rapport

datum 5 november 2009
kenmerk 13512B-RP-29977

project **Bijenkorf Amsterdam**
Passage Tunnelboormachine Noordzuidlijn
Second Opinion

Figuur 1 relatieve zakking van meetpunten 7, 8, 16, 17 en 21 vanaf 07-06-2007

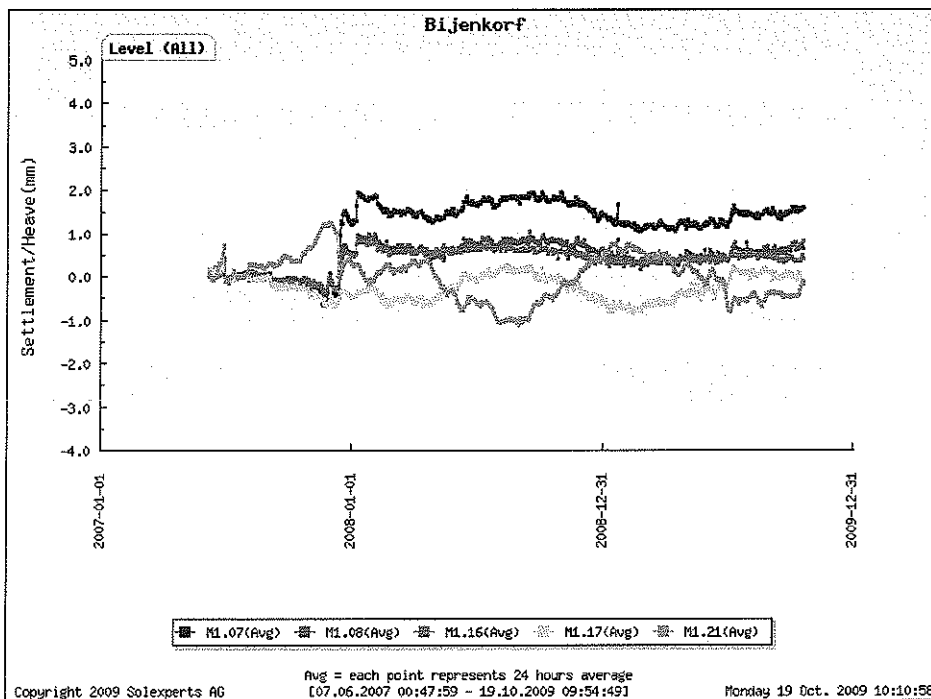
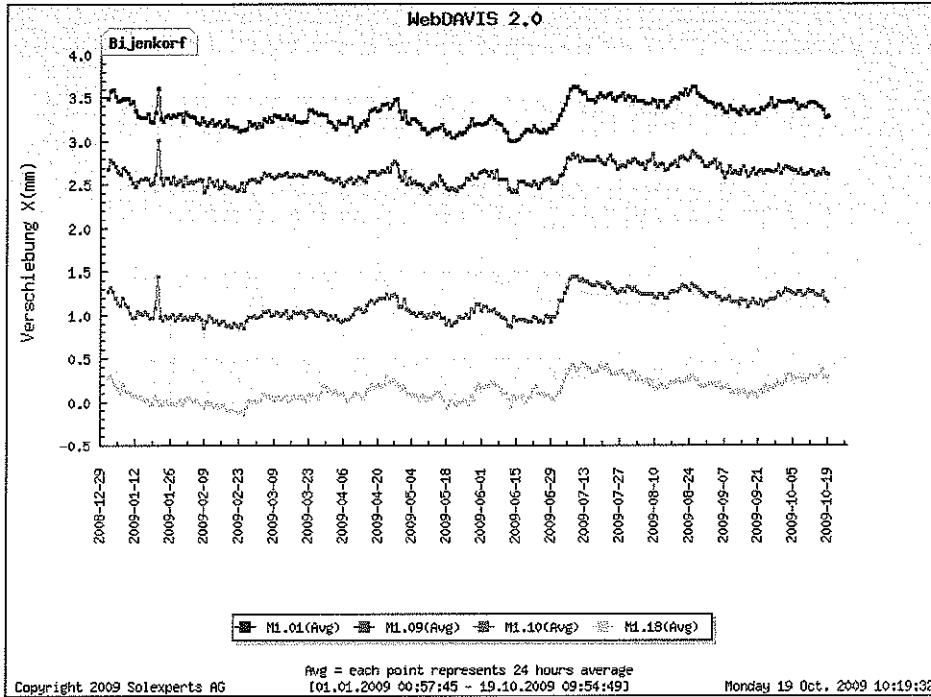
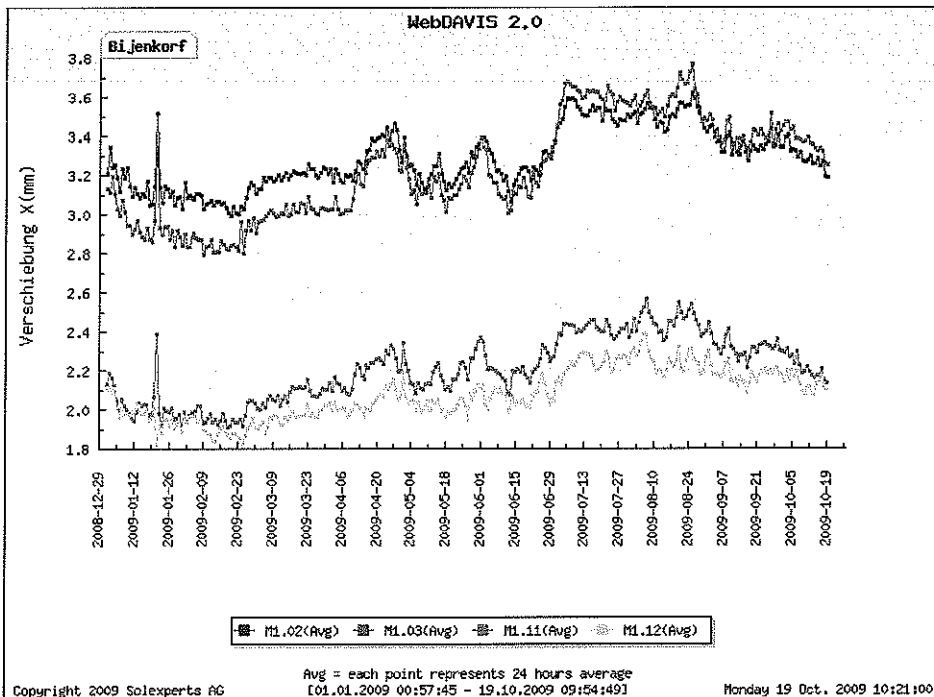
In het pand van de Bijenkorf zijn op een aantal plaatsen zakkingsmeetbouten aangebracht, die op afstand afleesbaar zijn. Het projectbureau NZL heeft tot publicatie van dit rapport toe geen locatieschets van deze bouten opgestuurd, dus het is niet duidelijk waar deze metingen hebben plaatsgevonden.

Uit de grafieken (zie figuur 1 t/m 3) is te concluderen dat het pand weinig beweegt en vrijwel niet zakt.

Figuur 4 zettingsmetingen van meetbouten gedurende en na compensation grouting

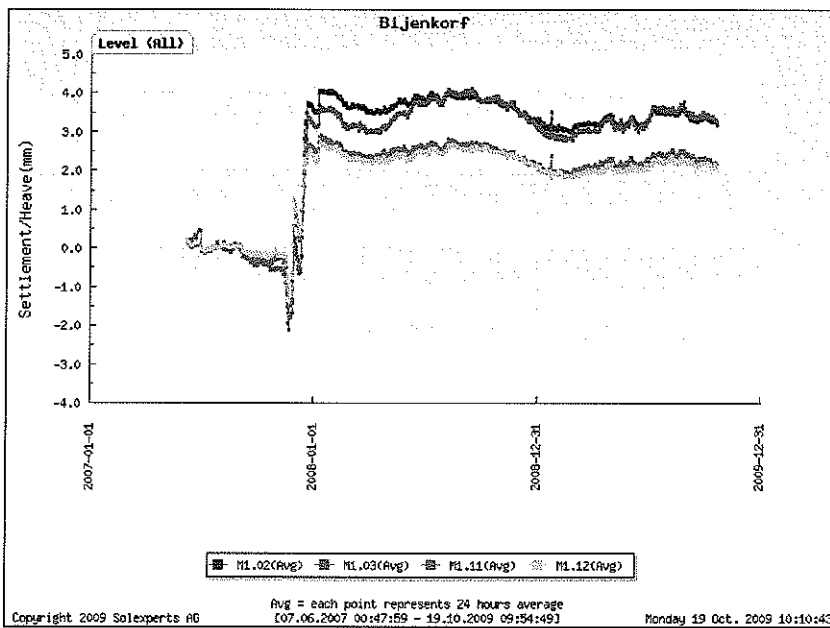
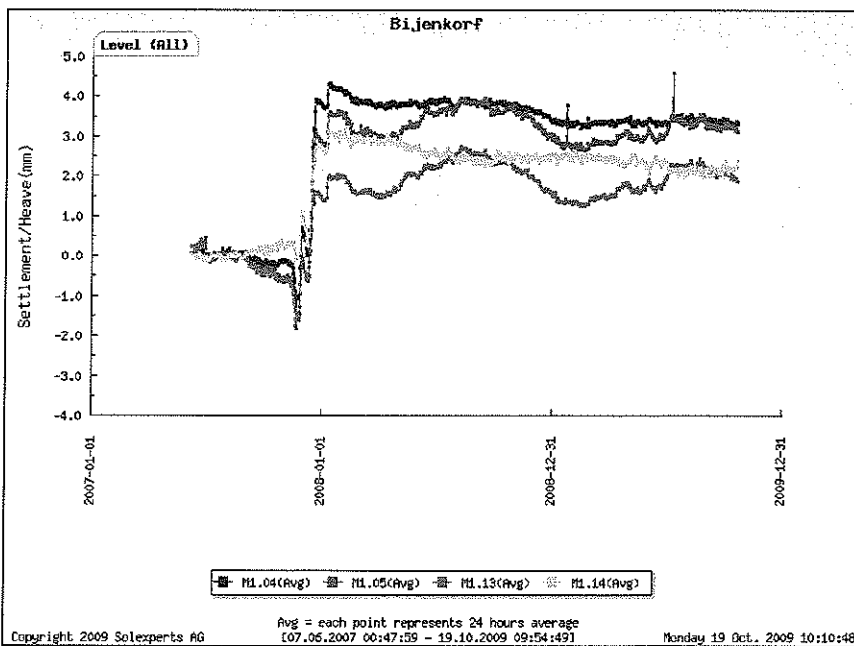
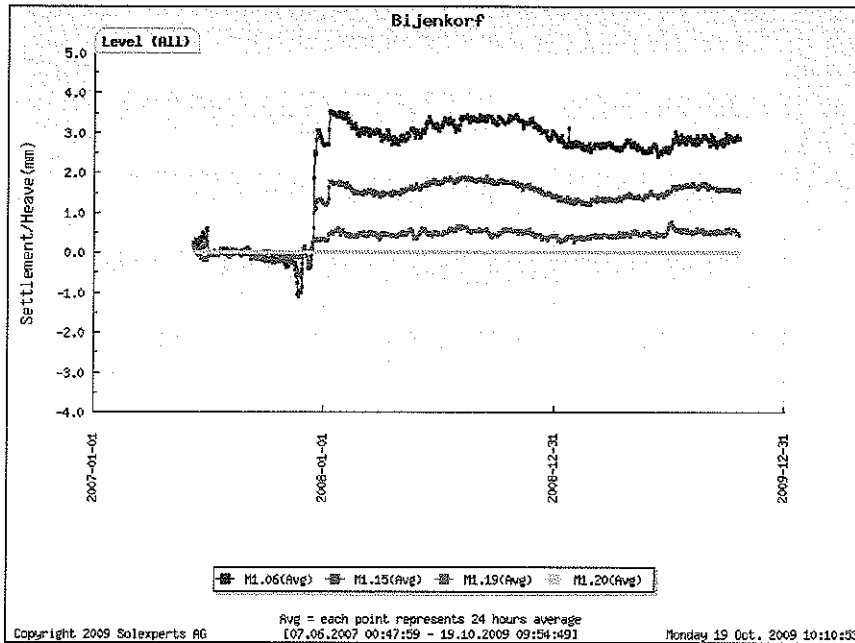
In januari 2008 heeft een proef plaatsgevonden met het compensation grouting onder de Bijenkorf. Onderstaande grafieken (figuur 4 t/m 6) tonen het gemeten effect hiervan. De meetbouten zijn met verschillende snelheden gestegen.

Opvallend hierbij is dat bij de start van het grouten de bouten 1 a 2 mm snel zakken voordat ze echt opstijgen.

Figuur 7 gebied van maximale verschilzettingen en van het compensation grouting

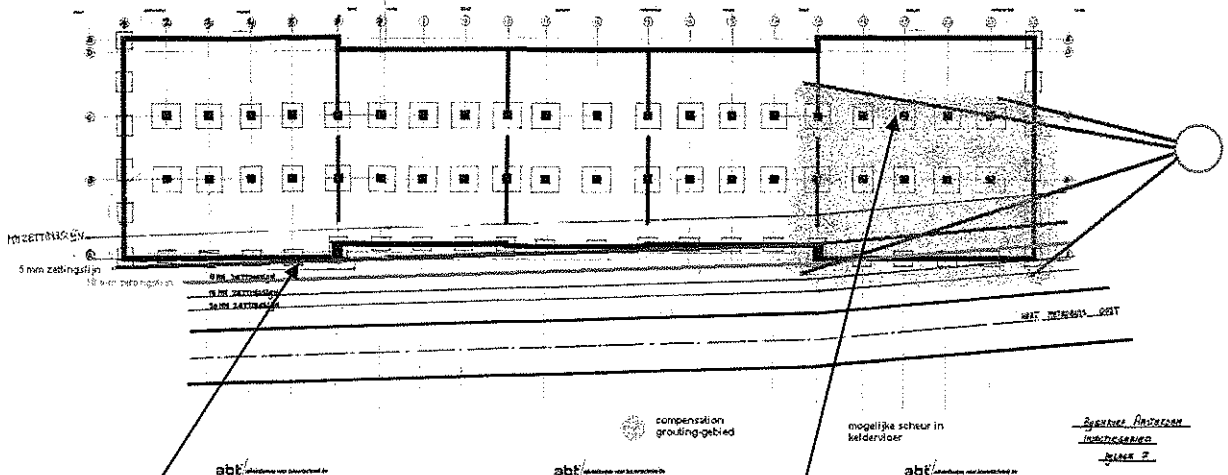
De gebieden met de verwachte maximale zettingsverschillen en het gebied van de compensation grouting (zie figuur 7) overlappen elkaar maar gedeeltelijk.

Daar waar nauwelijks zakkingen verwacht worden is een volledig CG-veld aanwezig, en daar waar een zakking van ca 5 mm voorspeld is (langs tweederde van de voorgevel) is er geen mogelijkheid tot correctie door compensation grouting. Dit is vreemd.

ABT heeft in de berekening aangegeven dat een ongelijkmatige zetting van 5 mm net de grens is van wat het casco van het pand kan verdragen zonder –grote – schade. Als de zetting van de voorgevel door toeval net iets groter uitvalt dan de 5 mm voorspelde zetting, dan zal er schade optreden door scheuren in de wanden, balken en vloeren van het betonskelet.

De TBM zal vanuit het noorden de Bijenkorf passeren. Dit betekent dat de eerste ongelijkmatige zakkingen ter plaatse van de noordgevel optreden. Hier is geen CG-installatie aanwezig zodat er bij tegenvallende zettingswaarden geen maatregelen aanwezig zijn om grote zettingen (en bijbehorende schade) te beperken. Als de eerste TBM vanuit de Dam zou zijn gekomen, dan had men bij meting van groter dan verwachte zettingen door toepassing van CG de eerste schade kunnen beperken en had men nog iets van tijd om de gevel verderop van noodvoorzieningen te voorzien.

Nu wordt de noordelijke kopgevel in feite 'in het diepe gegooid' en zal deze als eerste scheuren door een onverwacht hoger zettingsverschil.

Figuur 8 mogelijke schade en mogelijk aanvullend funderingsdraagvermogen

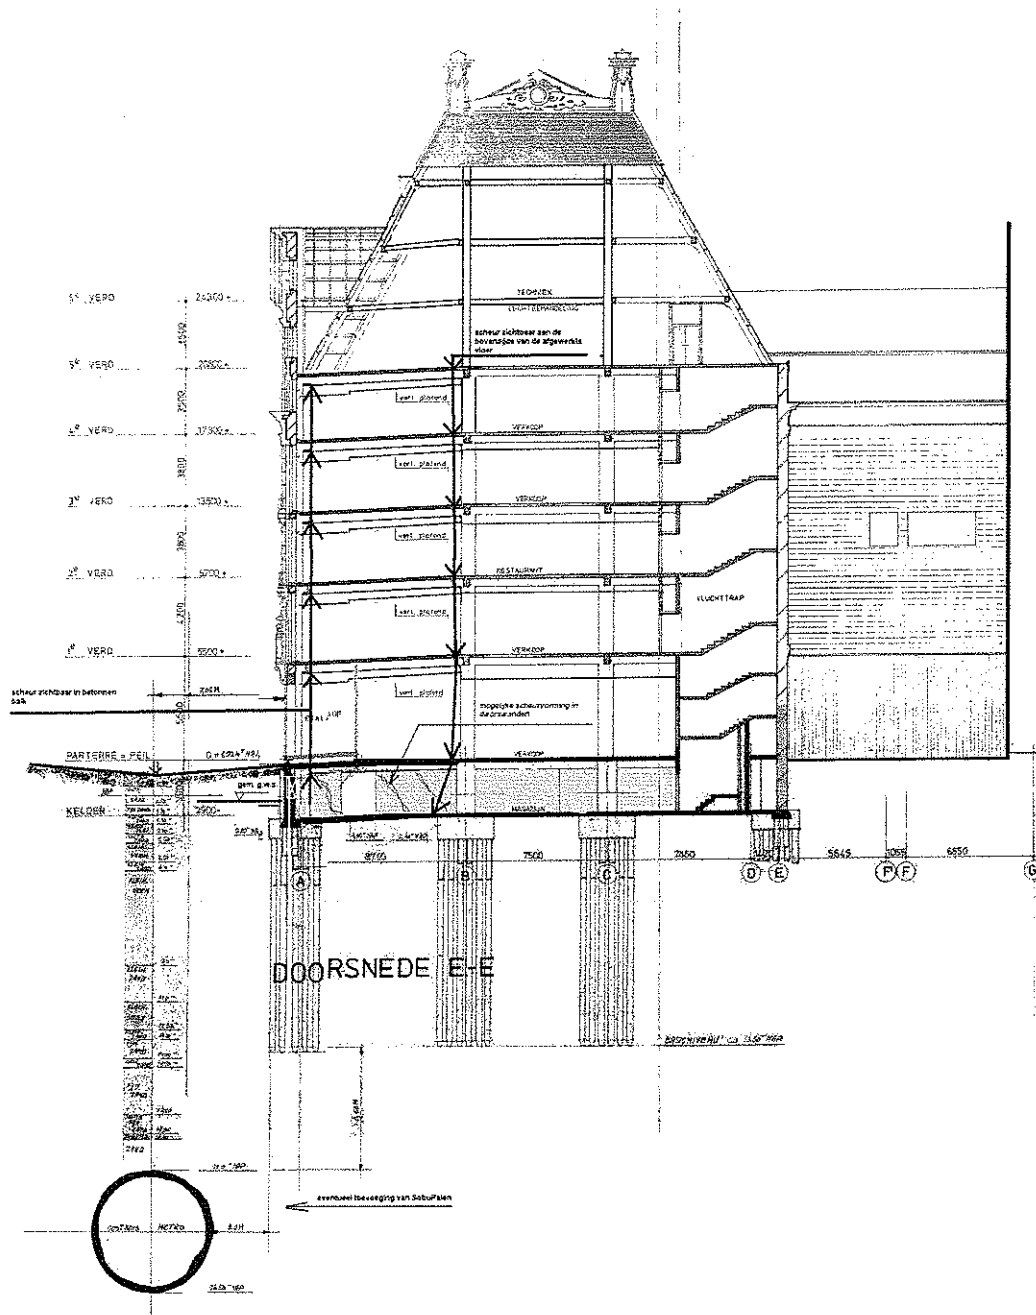
Wil men het risico beperken op ongelijkmatige verzakking van de voorgevel dan kan men:

- a. Compensation grouting toepassen onder de gehele voorgevel,
- b. Extra funderingspalen toevoegen
- c. Traject van de TBM onder het Damrak in westelijke richting verplaatsen, verder af van de fundering van de Bijenkorf.

Ad. b. Uitvoering van extra funderingsdraagvermogen is wel mogelijk. Bijvoorbeeld kan men denken aan in-de-muur-gedrukte palen, of heipalen met een betonstrook verbonden aan de kelderwand (zie figuur 8)

4. In overleg met PB NZL moet gekeken worden of niet alsnog mitigerende maatregelen aan de voorgevel gewenst zijn. Hierbij kan men denken aan het lokaal toevoegen van funderingspalen in de muur (Sondeer-Buis-Palen) , geplaatst in de tweede zandlaag, ongeveer op het peil van de onderzijde van de TBM.
